# DECKBLATT 1

**Entwurfs- und Genehmigungsplanung im Projekt „Revitalisierung von Teilflächen des Siebendorfer Moores**

**Stellungnahme zum Einsatz von Sohlschwellen als Methode des Wassereinstaus im Siebendorfer Moor**

Stellungnahme zum Einbau von Sohlschwellen im Rahmen der Vernässung des Siebendorfer Moores

Abbildung 1: Fotografische Darstellung (oben) und Prinzipskizze einer bestehenden Standard-Stauanlage im Siebendörfer Moor: Gesamt-/Frontansicht

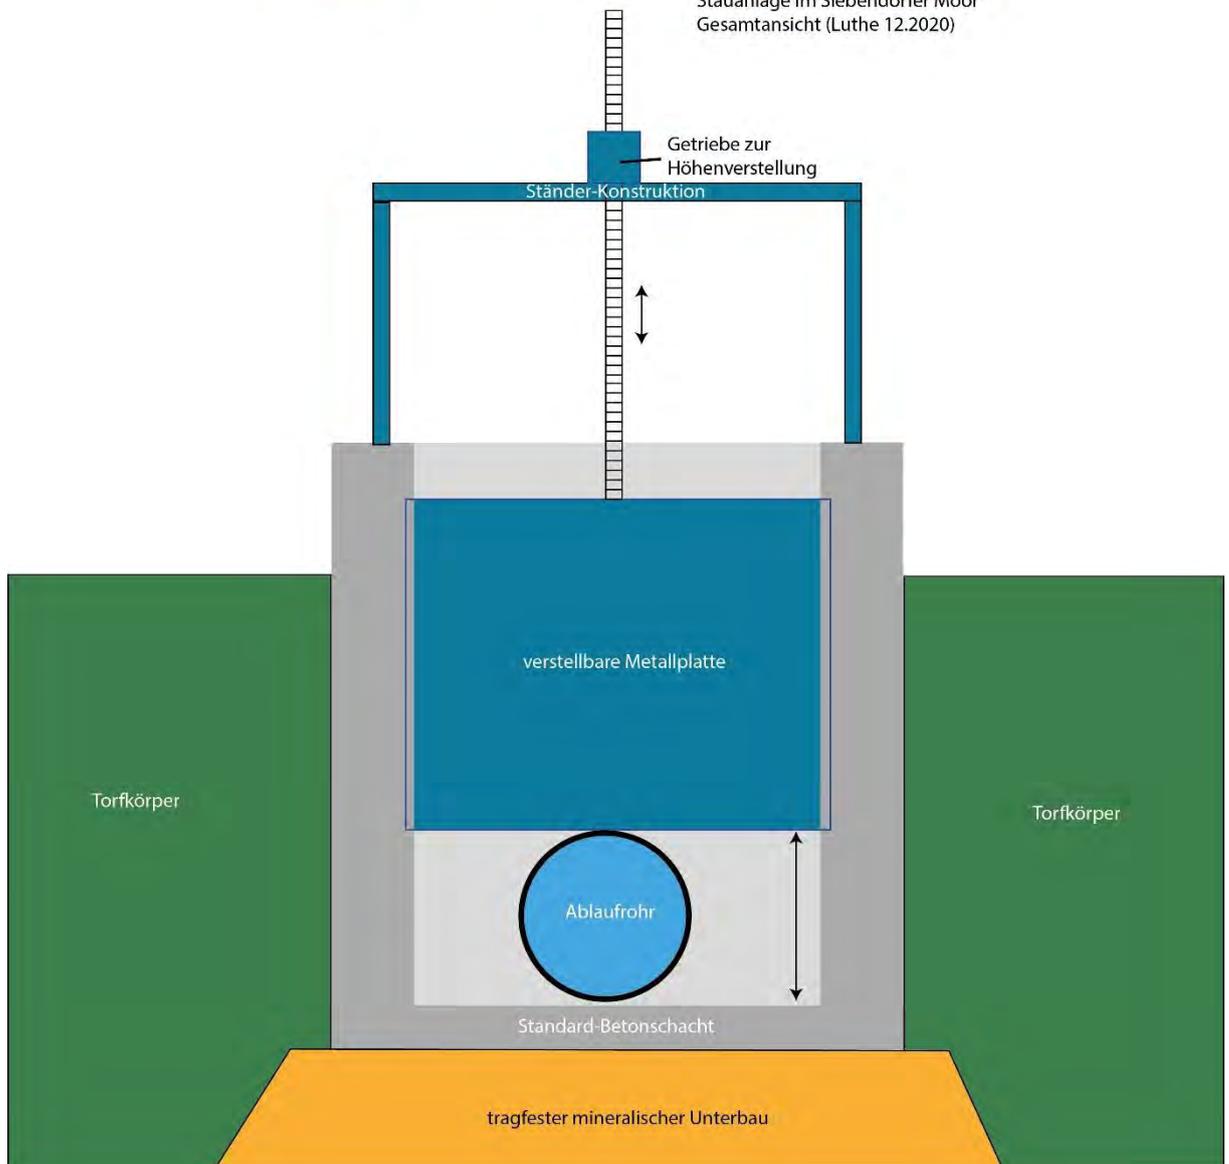
- Bei den bestehenden Stauanlagen handelt es sich um mehrere Jahrzehnte alte Standardbauteile der landwirtschaftlichen Komplexmelioration (s. Abbildung 1). Grundsätzlich kann die Aussage des Erläuterungsberichtes (PÖYRY 2019), dass die bestehenden Stauanlagen seit Jahren nicht mehr bedient wurden, bestätigt werden. Dies betrifft jedoch nur die aus Metall bestehende Schieberkonstruktion (s. Abbildung 2). Der Betonkasten und die randlichen Nuten sind dem optischen Eindruck nach dagegen weiter funktionsfähig. Größere Schäden am Betonkörper sind nach einfacher Sichtkontrolle nicht festzustellen. GGfs. müsste bei einem Umbau die eingelassene U-Schiene (s. Abbildung 2) gereinigt bzw. in Stand gesetzt werden.

Abbildung 3: Lage der bestehenden sowie geplanten Stauanlagen inkl. Vorschlägen zu technischen Alternativen

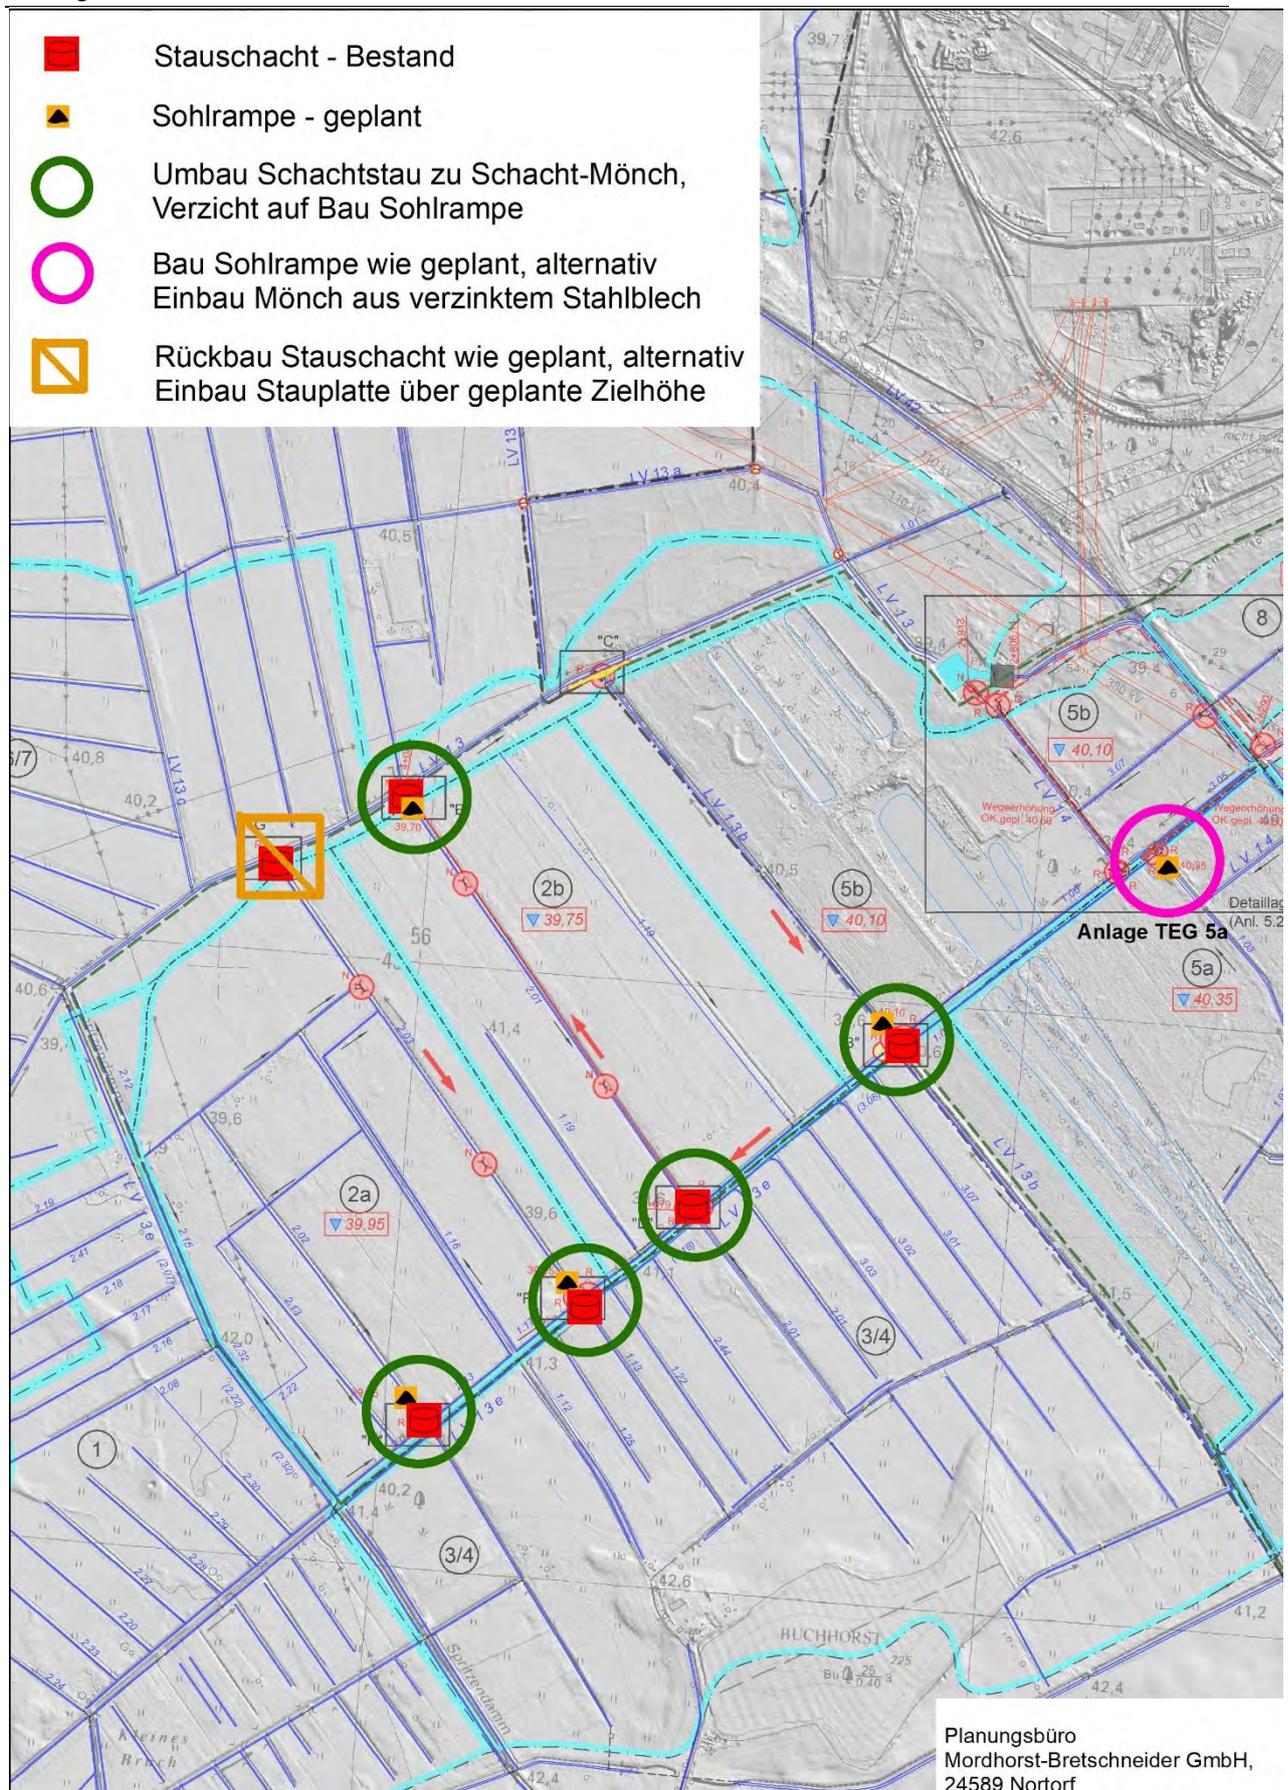
- Die Lage der als Ersatz für die geplanten Stauanlage vorgesehenen Sohlrampen entspricht bis auf die Anlage TEG 5a (s. Anlage 5.1 und 5.2 PÖYRY 2019) den aktuellen Standorten der alten Stauanlagen (s. Abbildung 3).

- Eine alte Stauanlage (Bereich 2a) soll nicht durch eine Sohlrampe ersetzt werden, sondern der Ablauf des Gewässers hier komplett geschlossen werden.

1. Verzicht auf den Bau der Sohlrampen in der Nähe zu bestehenden Schachtstauen.
2. Alternativ Umbau der Schachtstau zu Schacht-Mönchen entsprechend der skizzenhaften Darstellungen in Abbildungen 4 und 5.
3. Einbau eines in der Überfallbreite ausreichend dimensionierten Mönches aus verzinktem Stahlblech (s. Abbildung 6). Entsprechende Mönche haben sich in Schleswig-Holstein im Rahmen der Moorvernässung vielfach bewährt.
4. Verzicht auf den vollständigen Rückbau des Schachtstaus in der Fläche 2a.

- vollständiges Verschließen der Ein-/ Ablaufrohre
- Einbau einer bis weit über die Zielhöhe reichende Spundwand innerhalb des Stauschachtes, zusätzliche Verfüllung mit seitlich anstehendem Torfmaterial

Abbildung 4: Umbau Stauschacht zum Schacht-Mönch als Alternative zum Bau der Sohlrampen (Prinzipskizze - Frontansicht)

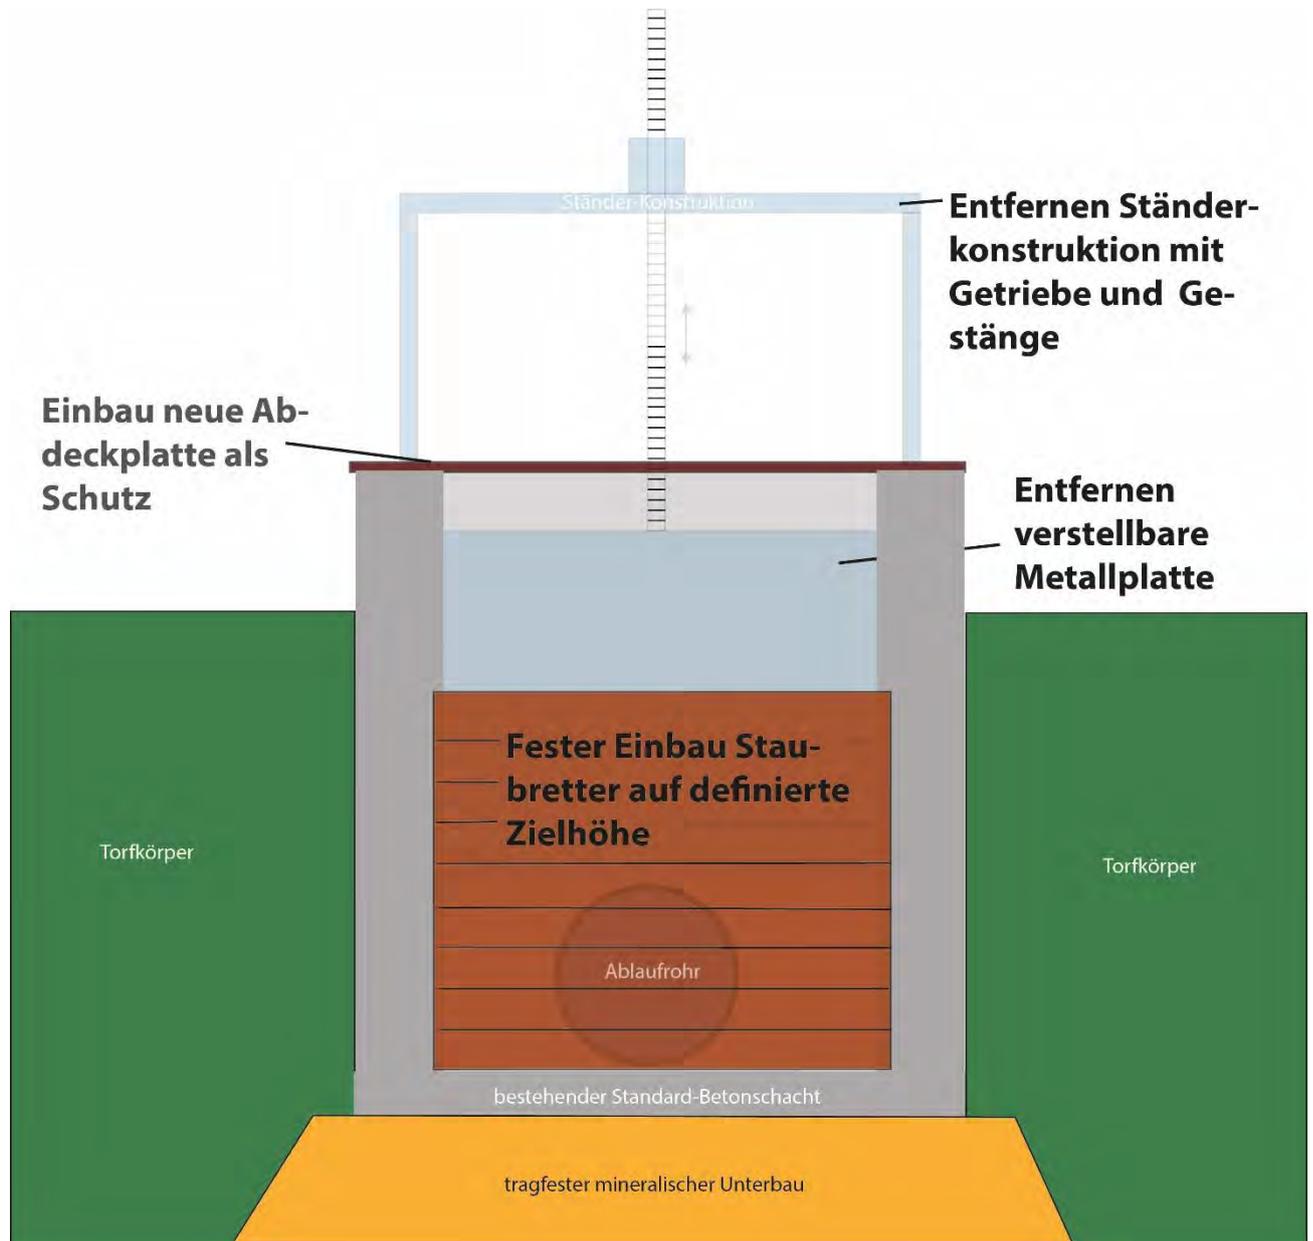
Die Umsetzung der im Erläuterungsbericht definierten Maßnahmen zur Erreichung der definierten ökologischen Zielsetzungen ist nicht zwingend. Vielmehr lassen sich verschiedene Alternativen erkennen, die deutlich geringere Eingriffe in die bestehende Strukturen erfordern:

Die Oberkante der Staubretter ist auf die im Erläuterungsbericht festgelegten Zielhöhen einzurichten. Der Ausbau sollte jedoch so erfolgen, dass eine spätere Modifizierung der Überlaufhöhen nicht ausgeschlossen ist.
